Aménagement
de la desserte de
DIGNE-LES-BAINS
par la **RN85**

MEMOIRE EN REPONSE A L'AVIS DU CGEDD N°2017-64 DU 25 OCTOBRE 2017

AVIS SUR L'AMENAGEMENT DE LA DESSERTE DE
DIGNE-LES-BAINS PAR LA RN 85 ET SUR LA MISE EN
COMPATIBILITE DES DOCUMENTS D'URBANISME DE
MALIJAI, MALLEMOISSON ET AIGLUN (04)

SYNOPTIQUE DES AMÉNAGEMENTS

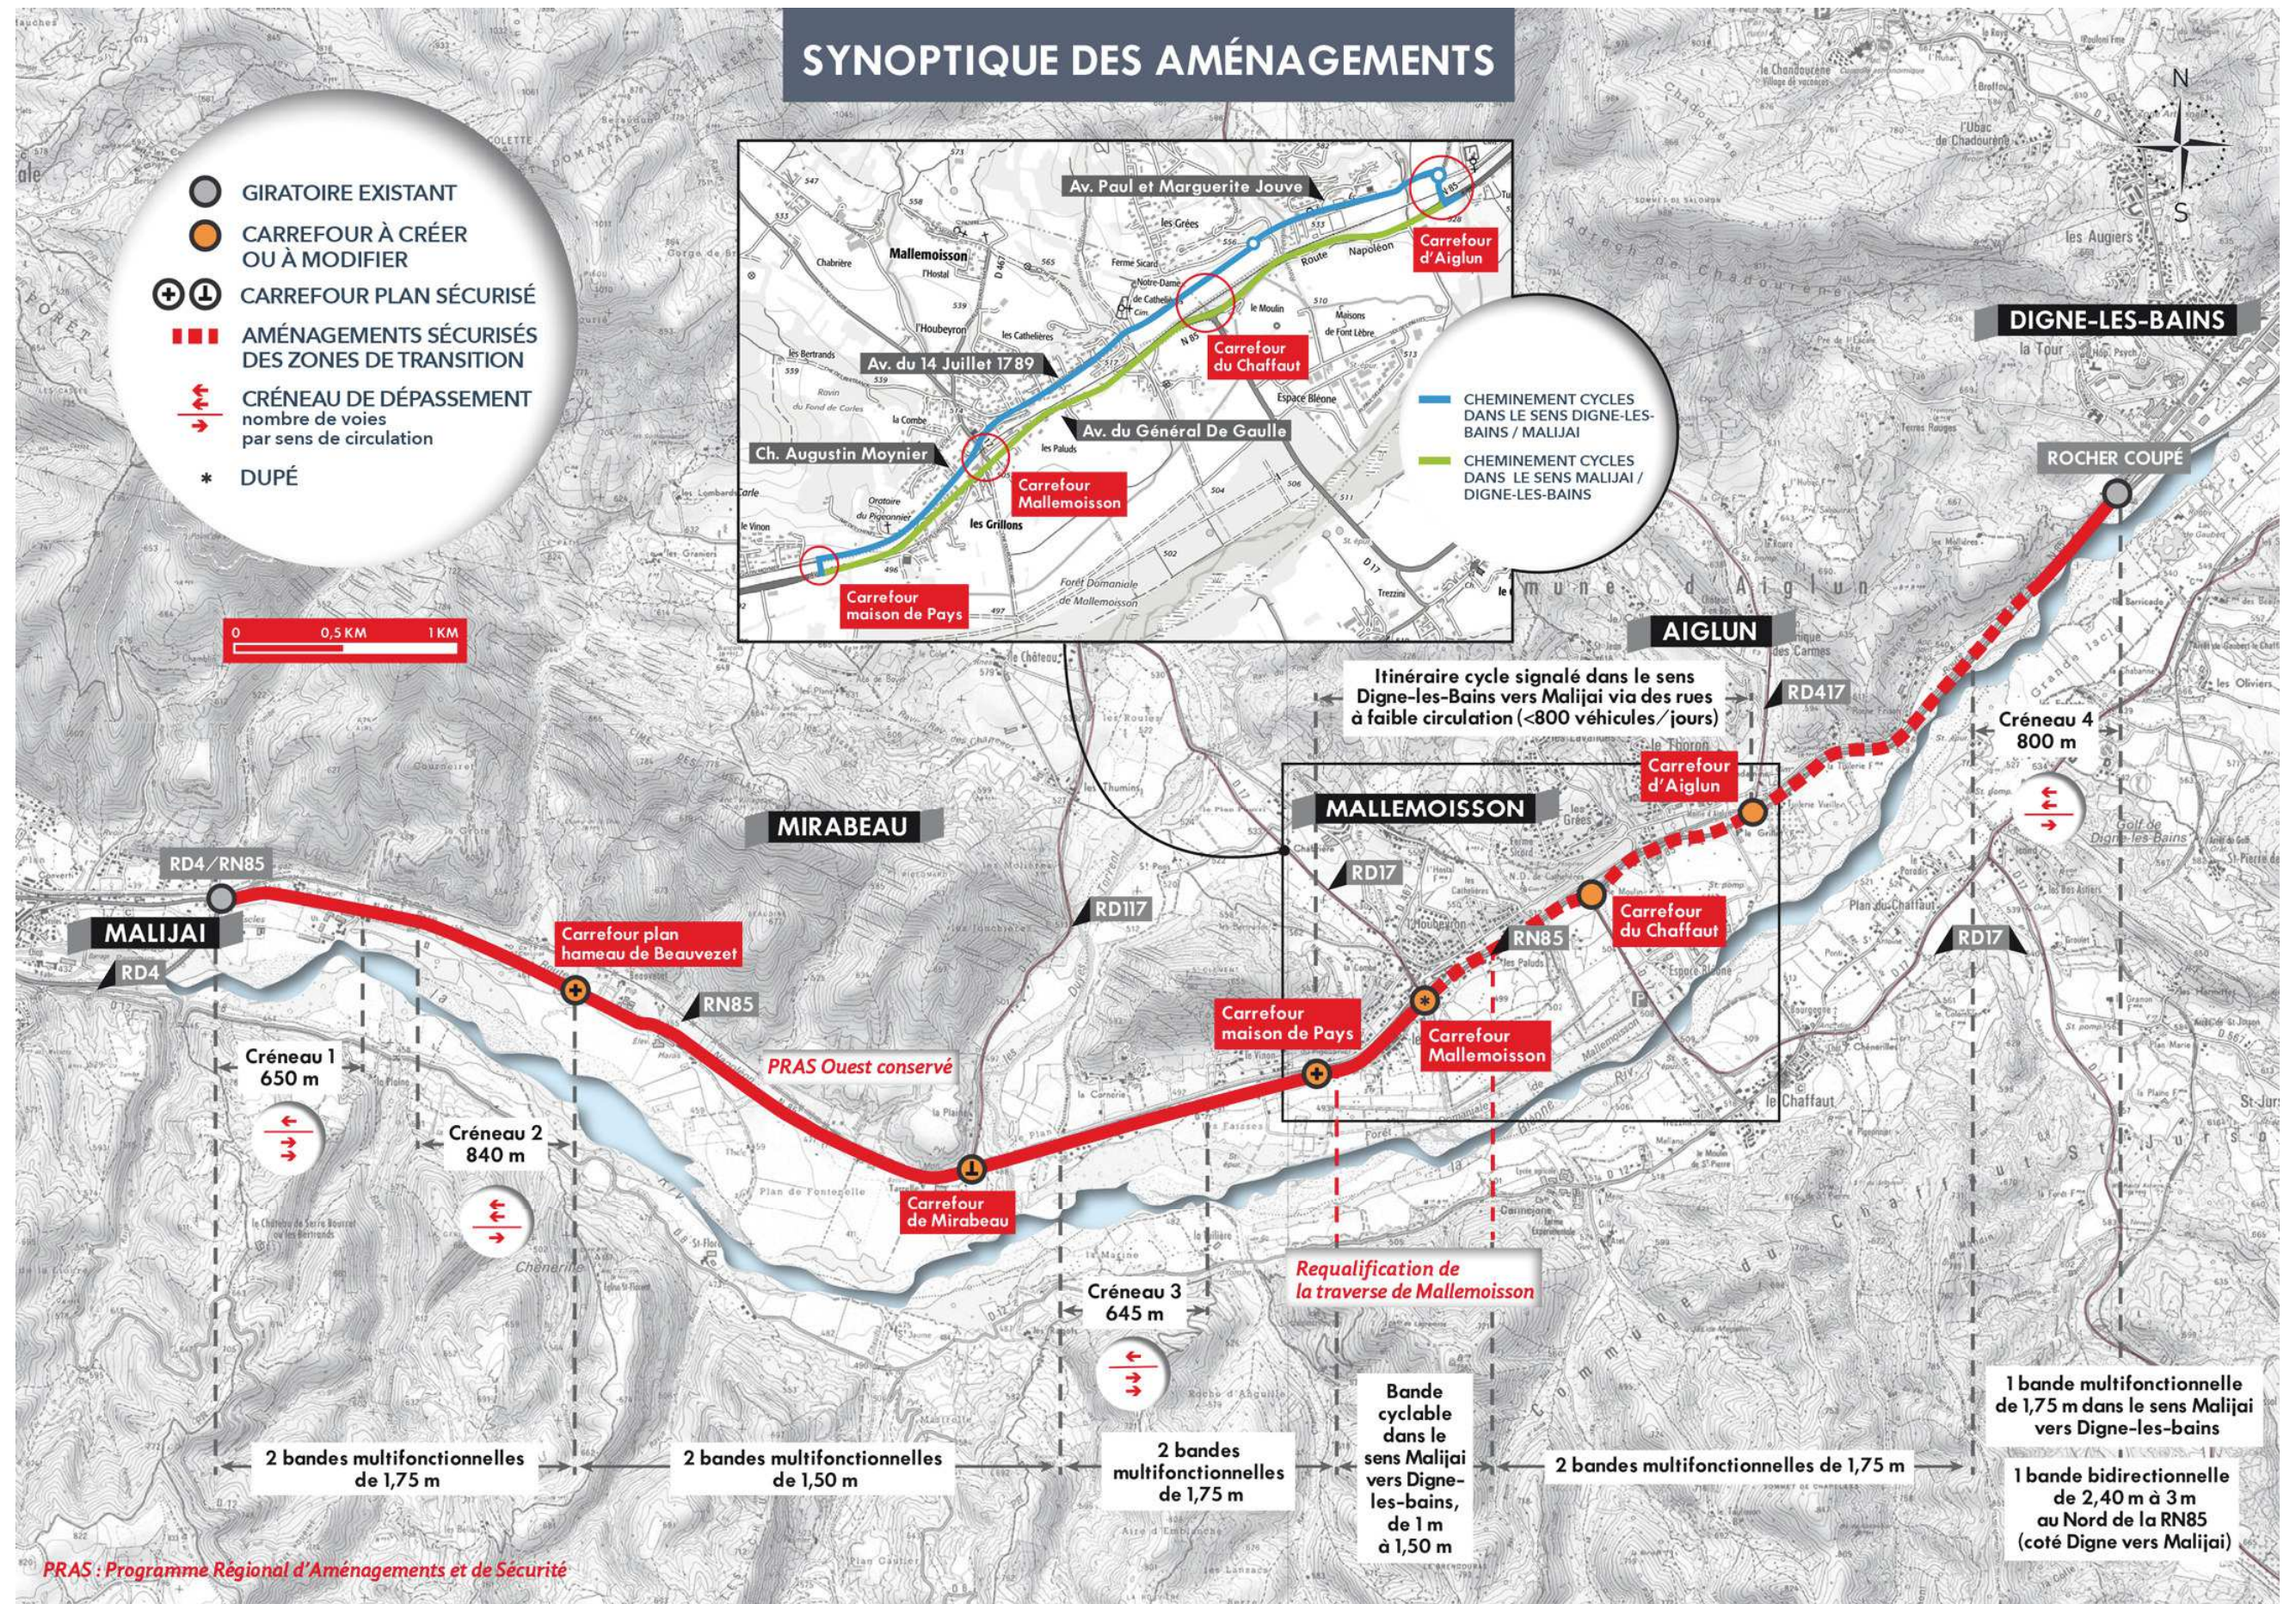
L'AE recommande de prévoir un itinéraire cyclable matérialisé par des pistes, couloirs ou marquages au sol sur l'ensemble de l'axe et d'exposer précisément les dispositifs permettant les traversées de la chaussée par les cyclistes aux endroits où cela est nécessaire.

Dans le cadre du projet d'amélioration de la desserte de Digne-les-Bains par la RN85, des aménagements pour le cheminement des cycles sont prévus tout au long du linéaire concerné par le projet. Ceux-ci sont matérialisés soit par des bandes multifonctionnelles, soit par des bandes cyclables, soit via des rues à faibles circulation, et prévues dans les deux sens de circulation : Malijai/Digne-les-Bains et Digne-les-Bains/Malijai.

Cet itinéraire cyclable étant continue entre le giratoire RD4/RN85 (à Malijai) et le giratoire du Rocher coupé (à Aiglun), les traversées de chaussée sont prévues au droit des giratoires et carrefours sécurisés du linéaire.

Ces différentes caractéristiques de ces aménagements « cycle » sont schématisés et présentés sur la carte ci-dessous.

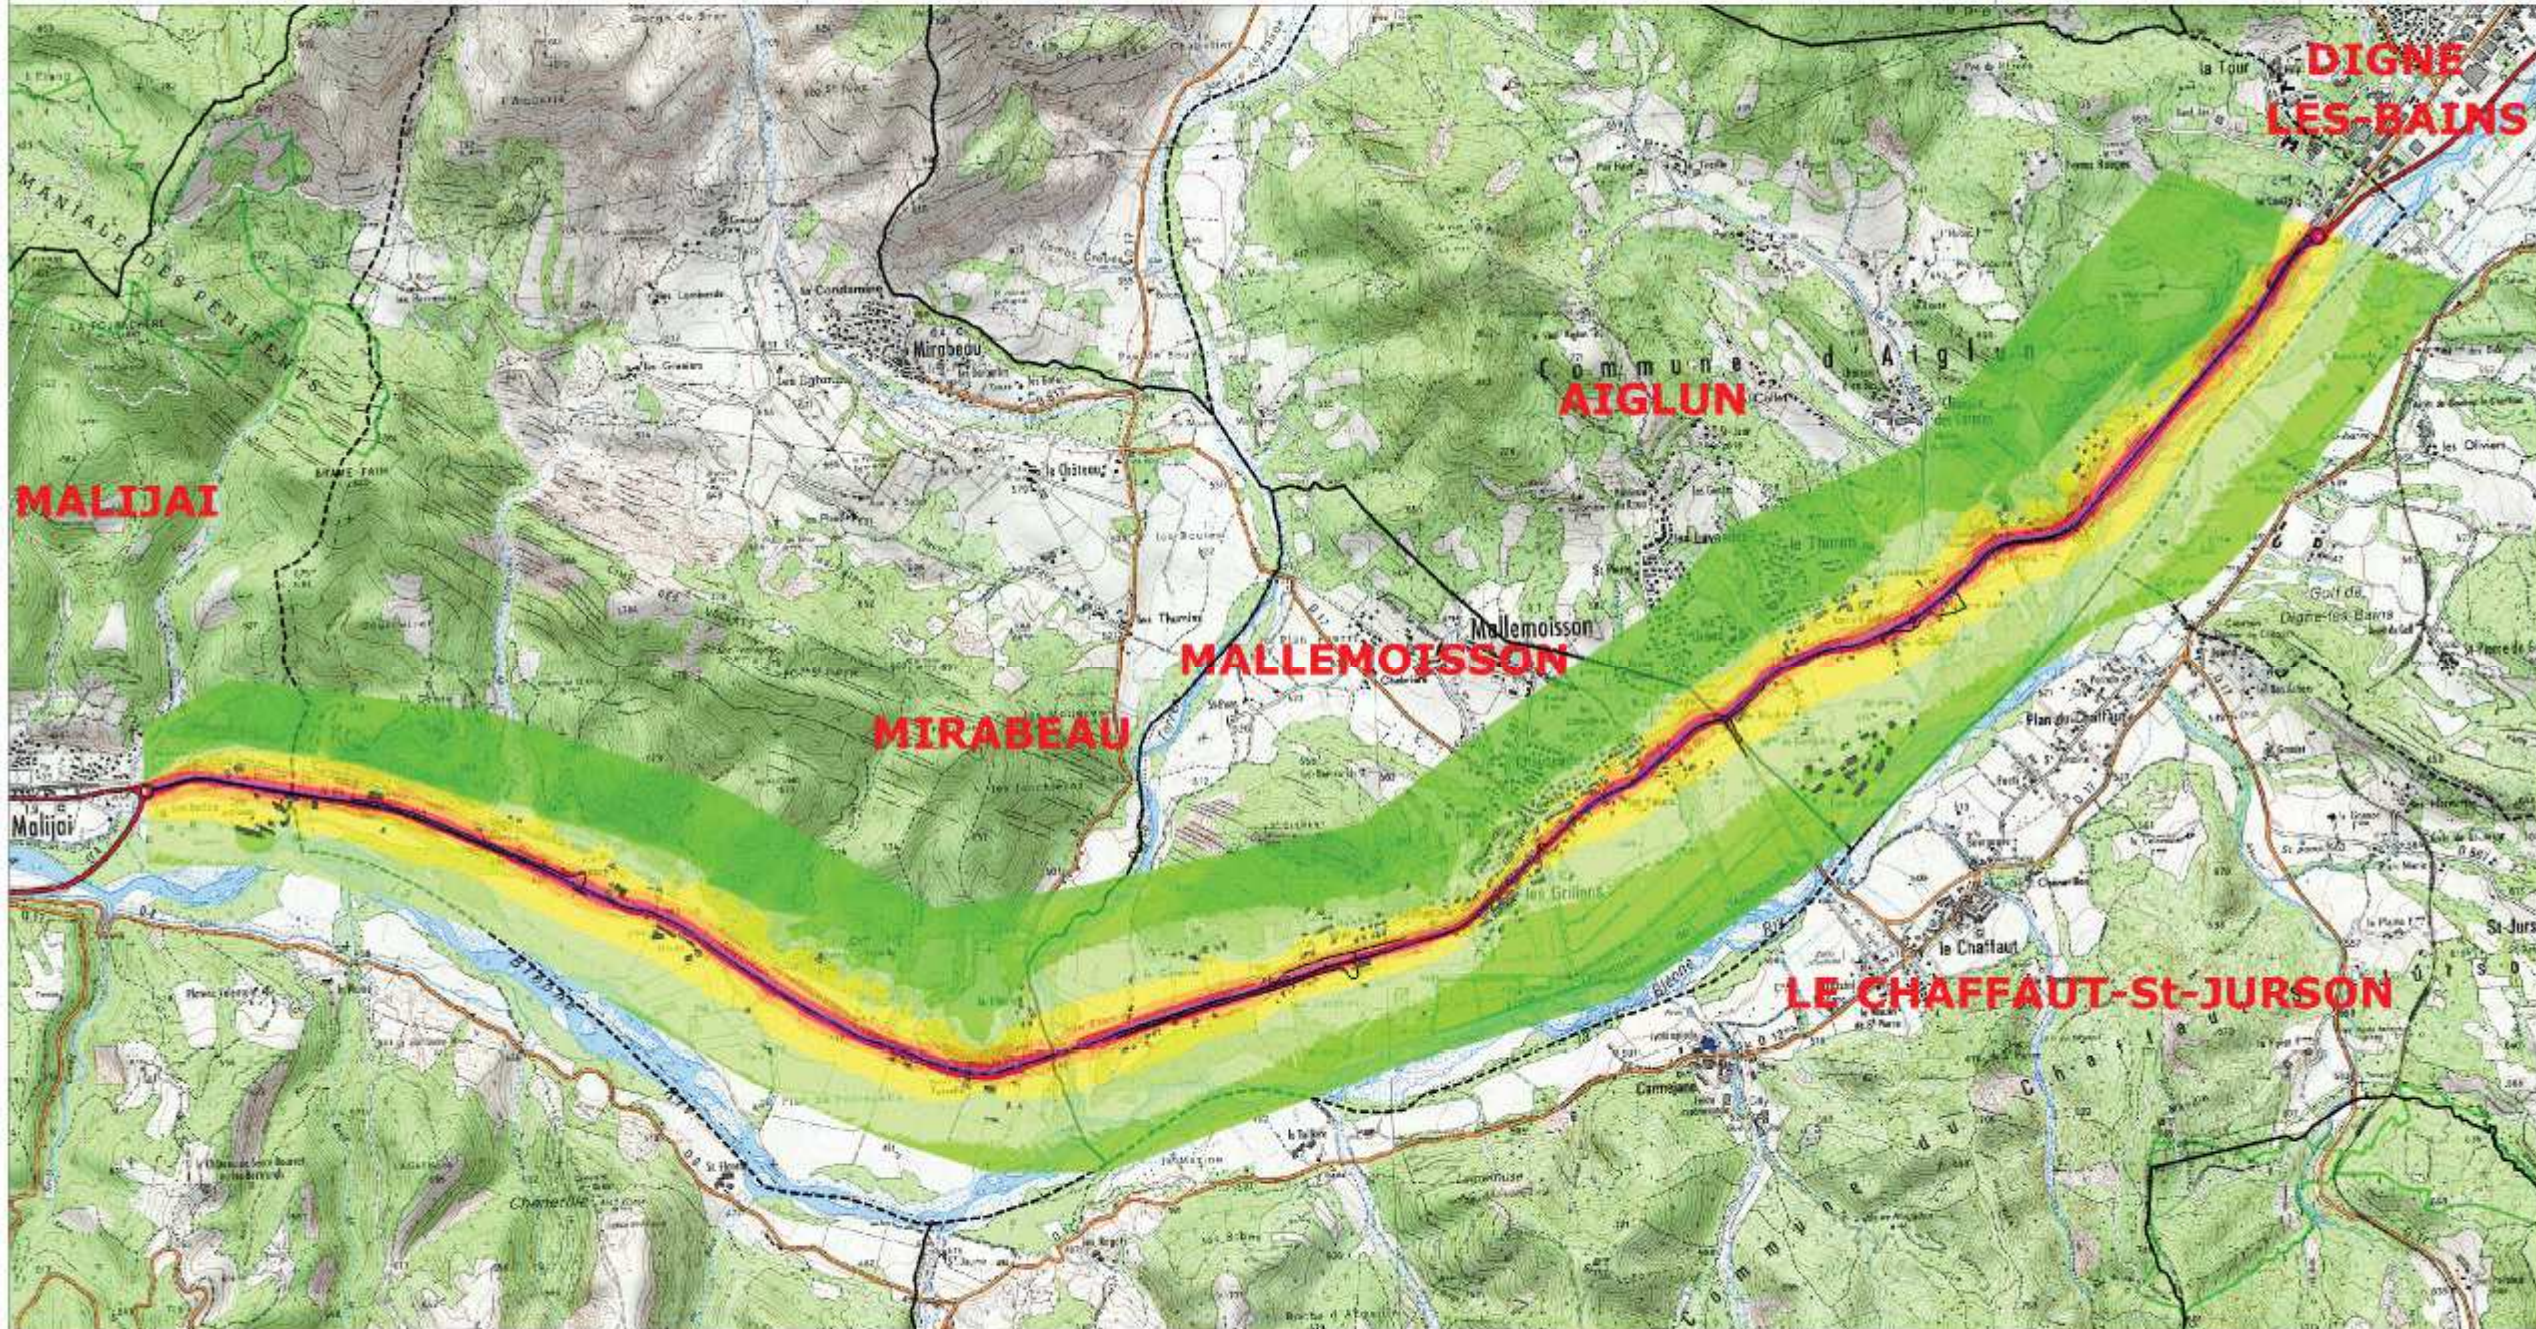
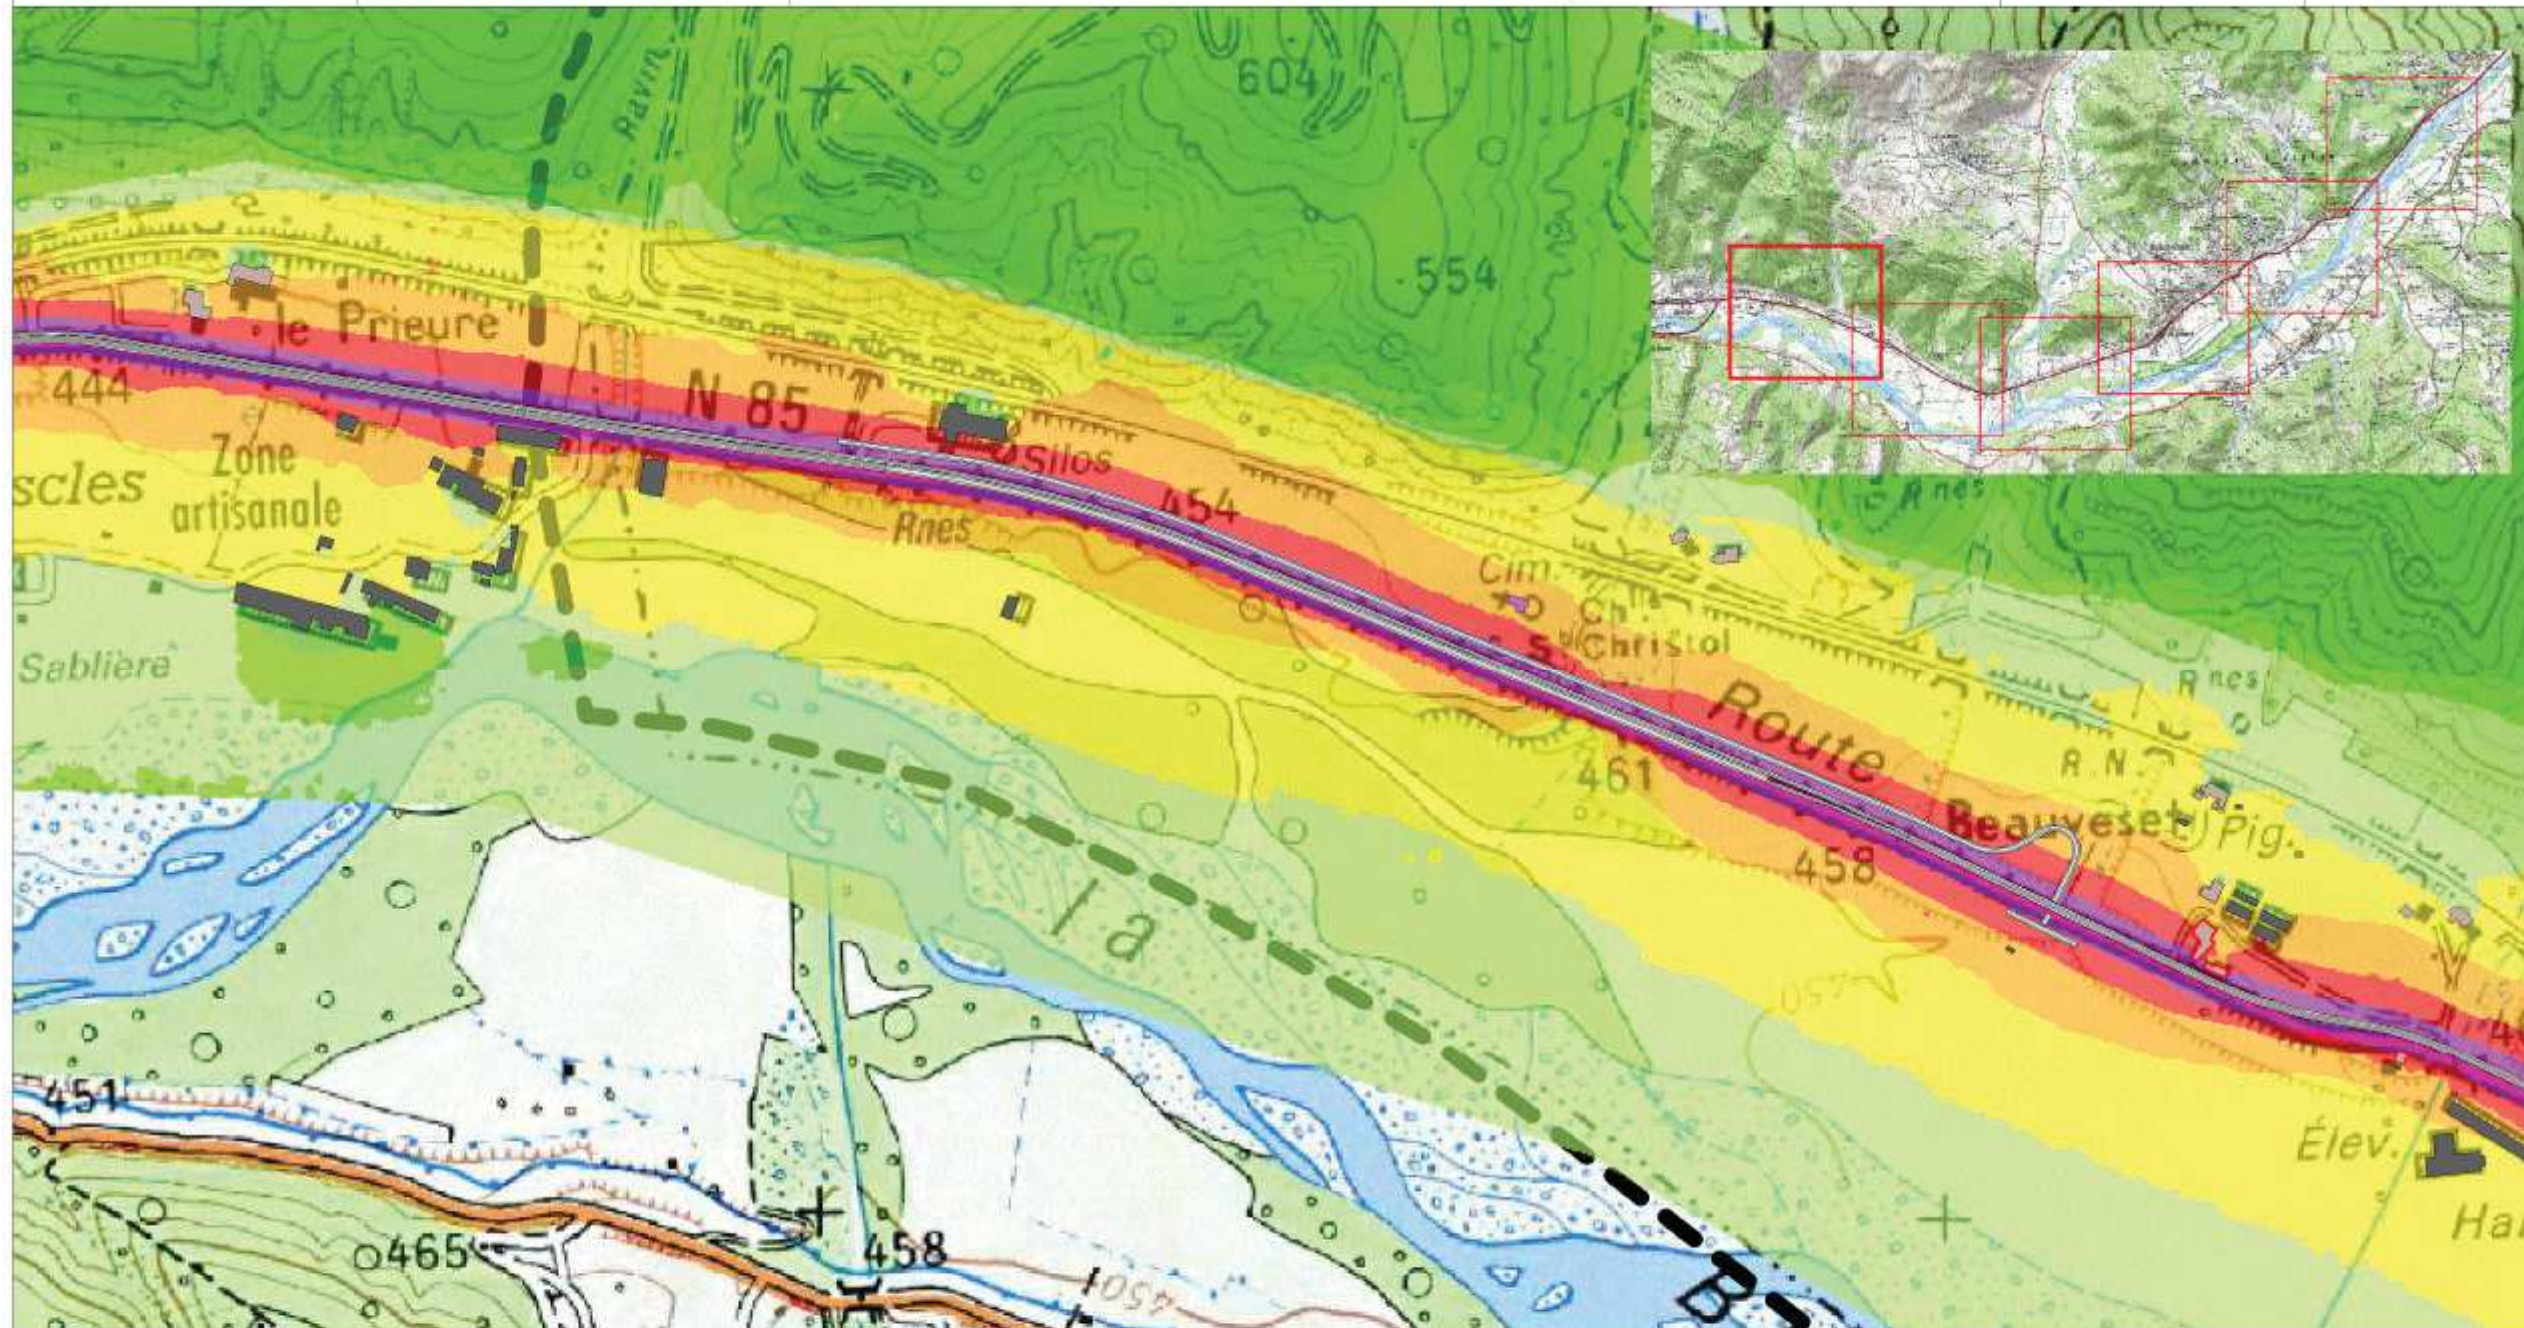
L'AE recommande de reprendre l'étude des impacts sonores du projet, en considérant que le projet constitue, sur les tronçons homogènes concernés, une modification significative de l'infrastructure au sens de la réglementation, en présentant dans la partie sur les impacts du projet une cartographie claire précisant bâtiment par bâtiment et dans l'ensemble de l'aire d'étude l'évolution du bruit (état initial, situation de référence sans projet et situation avec projet), de jour et de nuit.

Les cartes de calcul, ci-après, présentent l'impact acoustique de la solution retenue en période diurne (période de référence pour l'application de la réglementation) à l'horizon 2045 (soit 20 ans après la mise en service).

Les planches ci-après présentent les cartes de bruit et calculs réalisées sur l'ensemble du projet. Les bâtiments à protéger réglementairement (présentant une modification significative) sont repérés par des étiquettes de couleur orange. Les bâtiments dépassant les seuils acoustiques des PNB sont repérés par des étiquettes de couleur jaune.
